**REPORTE
AUDITORÍA TÉCNICA EXTERNA
LM-AT-54-07**

**EVALUACIÓN DE PRÁCTICAS DE BACHEO SOBRE
RUTA NACIONAL N° 230, SECCIÓN DE CONTROL 30230**

“CONSERVACIÓN VIAL ZONA 1- 7, RUTA 230”

Foto No. 3: Colocación de mezcla asfáltica en caliente en condiciones lluviosa y superficie de colocación húmeda, no aptas para este tipo de labor, el día 5 de julio de 2007.

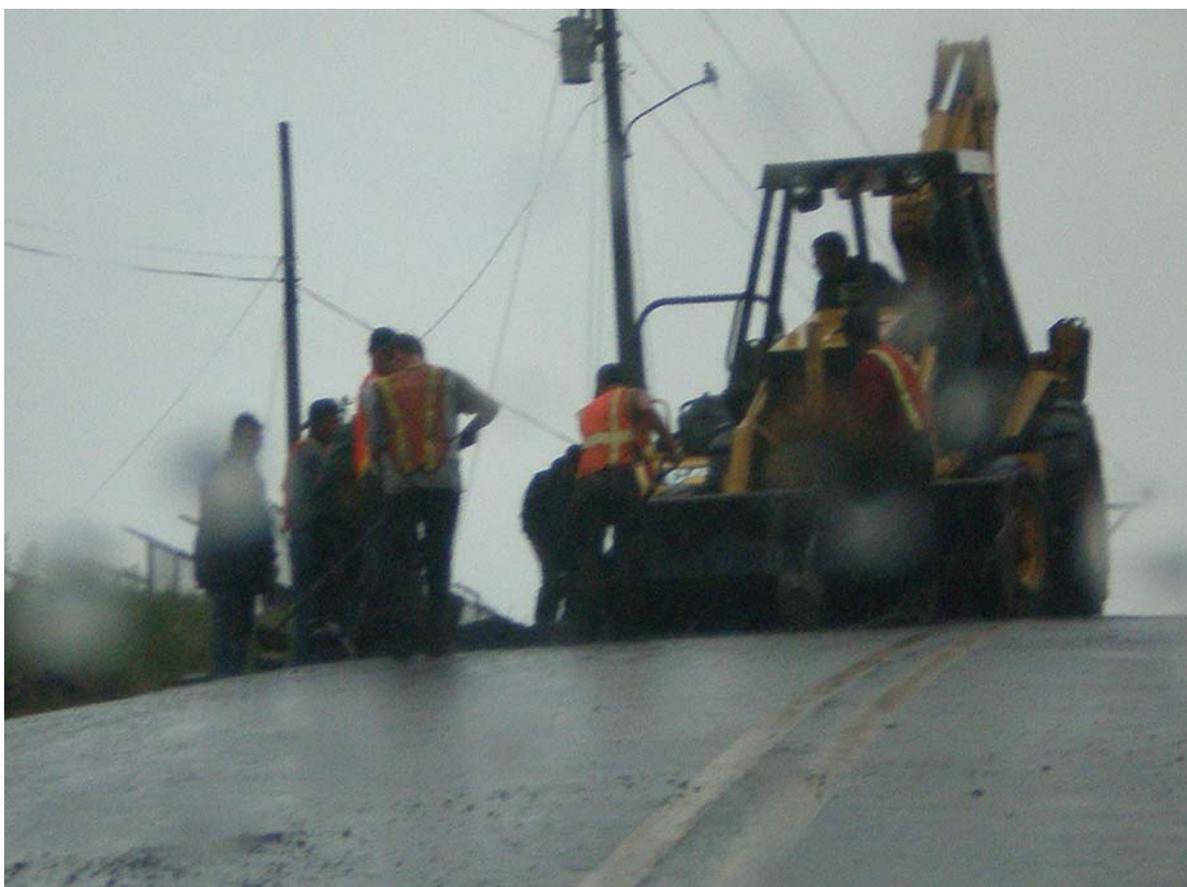
La mezcla asfáltica se está colocando sobre agua y lloviendo, lo cual provocó que no se pudiera compactar adecuadamente el bache al enfriarse la mezcla, desprendimientos, segregación y un acabado menos uniforme de lo que es posible lograr en un bacheo.

1. El inspector de campo del CONAVI deben suspender los trabajos con mezcla asfáltica en caliente inmediatamente que se observa que las condiciones climáticas no son adecuadas para la colocación de la misma. El corte debe ser también en momentos que se tenga la certeza de que puede ser colocada la mezcla asfáltica.
